Stadt Wuppertal - 101.12 - 42269 Wuppertal

Planfeststellungsverfahren für die Erweiterung der Halde Oetelshofenhier: Stellungnahme der Stadt WuppertalBezug: Ihr Schreiben Az. 52.05-HO-Z-128 vom 17.04.2019

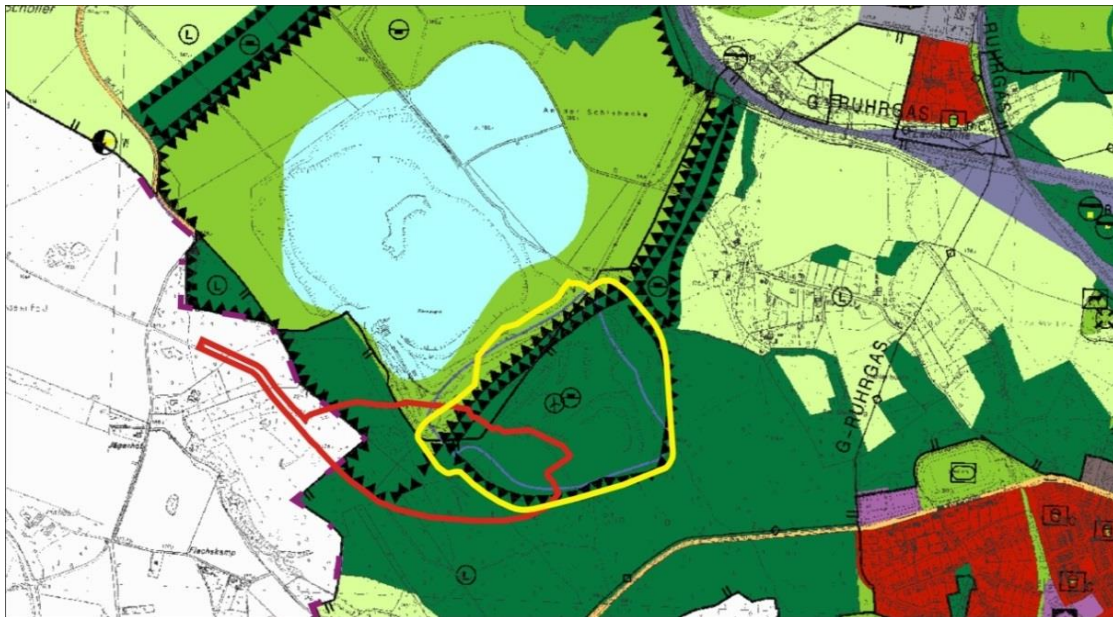
Eine Darstellung als wahlfreie „Fläche für Aufschüttungen und Abgrabungen“ sieht der FNP der Stadt Wuppertal nicht vor. Vielmehr wird bei den Darstellungen im FNP unterschieden in „Flächen für Aufschüttungen“ und „Flächen für Abgrabungen“. Im nachfolgenden Kartenausschnitt sind im FNP 2005 zur Veranschaulichung die Abgrenzung der planfestgestellten Halde (gelbe Linie) und die Abgrenzung der geplanten Haldenerweiterung (rote Linie) eingetragen:

Die planfestgestellte Halde befindet sich im östlichen Teil innerhalb der Darstellung einer Fläche für Aufschüttungen. Der Teil der geplanten Halde, der über die planfestgestellte Haldengrundfläche hinausgeht, ist im FNP jedoch als Fläche für Abgrabungen dargestellt oder geht sogar über die dargestellten Bereiche für den Kalkabbau hinaus.

⇒ Die Darstellungen im FNP 2005 stehen dem geplanten Vorhaben nicht entgegen.
